**380-kV-Freileitung Hamburg Süd - Moorburg M1/M2**  
**110-kV-Freileitung Hamburg Süd - Moorburg 90/91**

**Titel:**  
**Lageplan M 484n - M 486n**

Unterlage: 16.3a Blatt: 3 von 9 / 4 von 9 Maßstab: 1:1000  
[Index A](#)

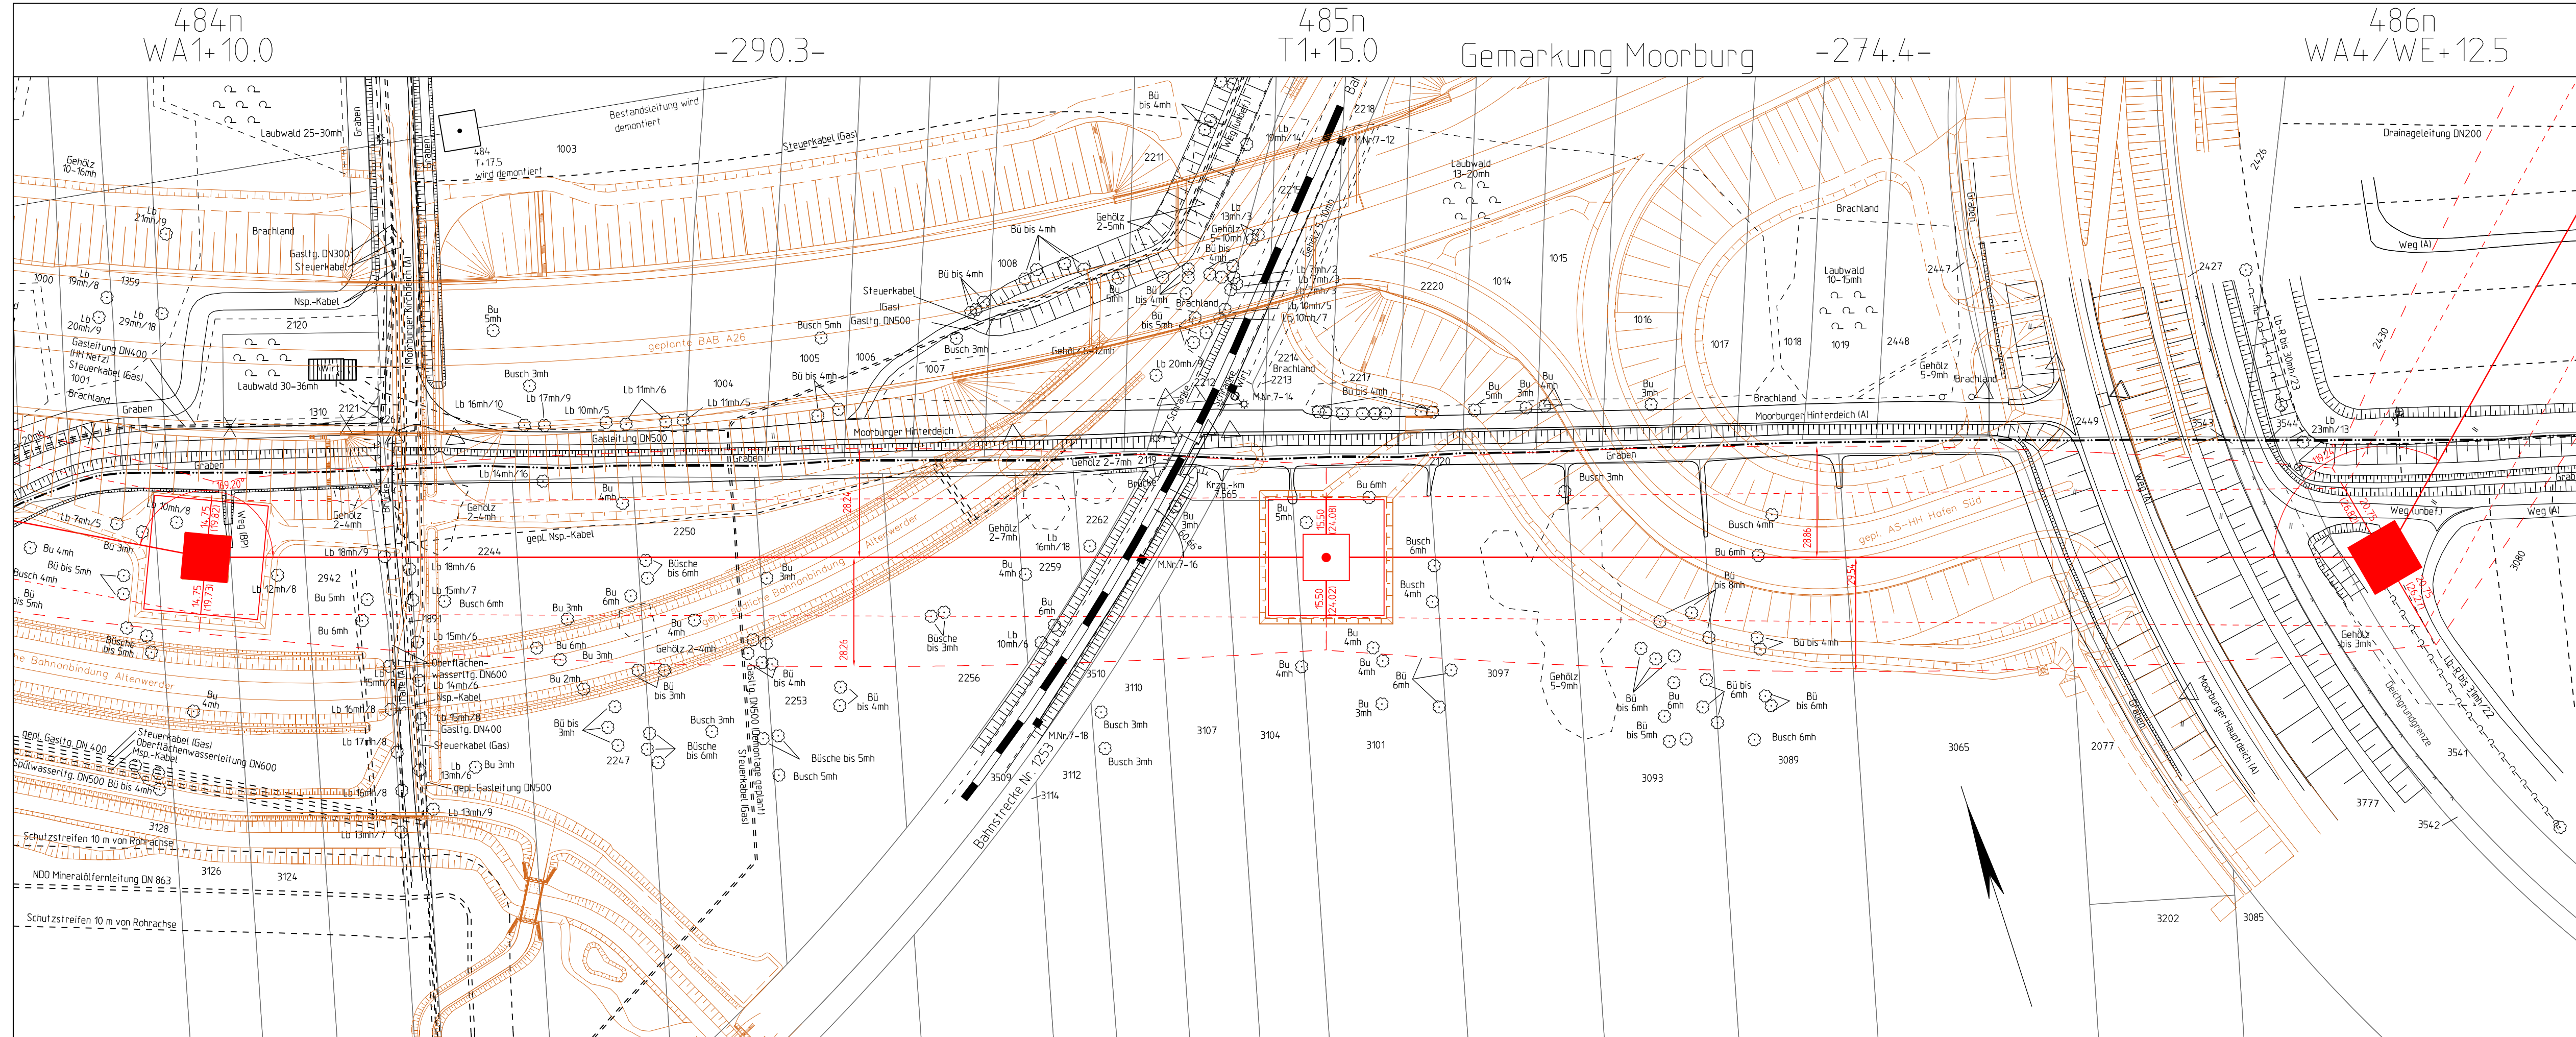
| Nr. | Änderung                                                            | Datum      | Name        |
|-----|---------------------------------------------------------------------|------------|-------------|
| 1.  | Änderung der farblichen Darstellung der A26 und der Planung Dritter | 17.06.2021 | SPIE/Alcalá |
| 2.  | Erhöhung M484n, Verschiebung M485n                                  | 17.06.2021 | SPIE/Alcalá |
| 3.  | Feldvergleich                                                       | 17.06.2021 | SPIE/Alcalá |
| 4.  | Ergänzung Wartungsplattform am Mast 484n                            | 25.06.2021 | 50Hertz     |
